Acuerdo 1174 Por el cual se aprueba la incorporación del cambio en los límites de generación y absorción de potencia reactiva de la unidad 1 de la planta de generación Salvajina y la respectiva curva de carga

1174

4 Abril, 2019

Salvajina 1

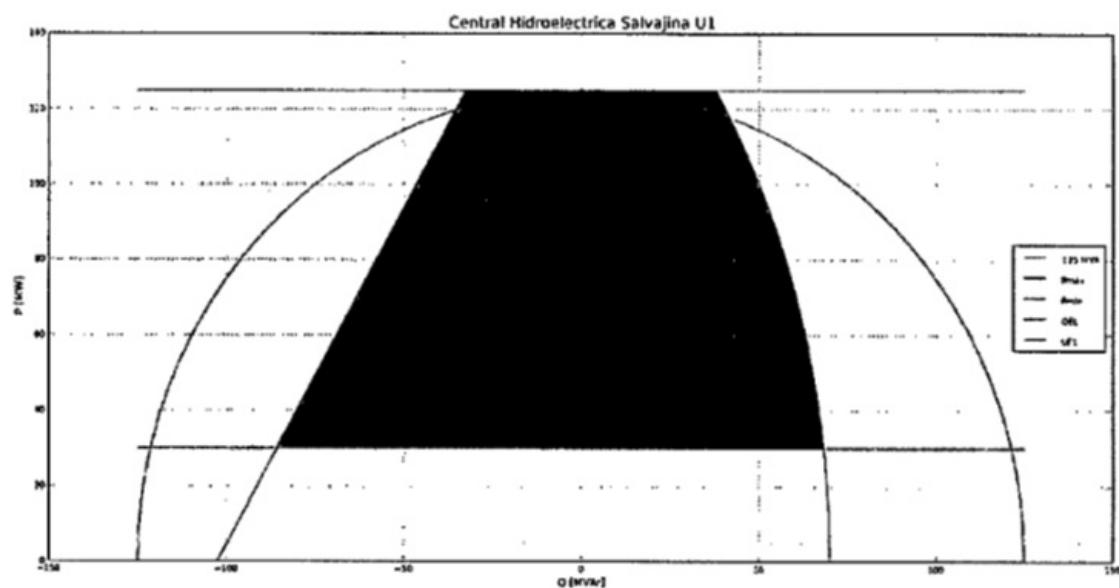
- 2** Que como resultado de la realización de las pruebas de potencia reactiva de la unidad 1 de la central hidroeléctrica Salvajina, se encontraron diferencias en los límites de generación y absorción de potencia reactiva, haciéndose necesario solicitar el cambio de los parámetros de la curva de cargabilidad.

- 1** Aprobar la declaración de una nueva curva operativa de carga de la unidad 1 de la central hidroeléctrica

Salvajina, en la que se define la capacidad para entrega y absorción de potencia reactiva de la unidad en función de la potencia activa generada.

Unidad	Potencia activa [MW]	Potencia reactiva anterior [MVAR]	Potencia reactiva nueva [MVAR]
SALVAJINA 1	125	--	-33
	75	-29	-61
	30	--	-86
	125	--	38
	75	38	62
	30	--	72
